Opinia Nr 007703

z wyników przeprowadzonych oględzin - ekspertyzy urządzeń grzewczo-kominowych

w budynku przy ul. Dąbrowskiego nr 24/10 w Wałbrzychu
dotycząca urządzeń grzewczo-kominowych używanych przez
B.O.K. Biały Kamień

SZKIC ORIENTACYJNY

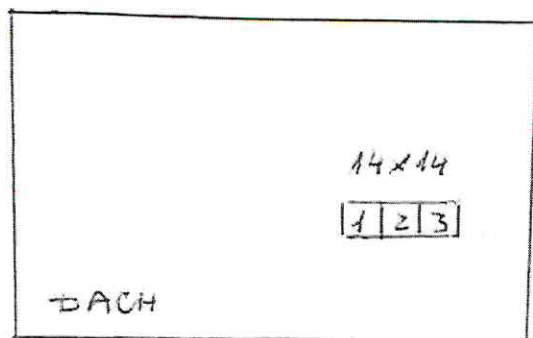
1. Przewód kominowy nr 1 może być przeznaczony dla pieca węglowego a przewód nr 2 dla pieca olejowego - piece istniejące.
2. Wentylację wywiewną, kuchni wykonać wg obowiązujących przepisów - projektu.
3. Dla prawidłowego funkcjonowania urządzeń grzewczo-kominowych zapewnić należy napływ powietrza z zewnątrz poprzez urządzenie mechaniczne.

Inne uwagi: przewód nr 3 nie należy wykorzystywać - postawić jako rezerwową.
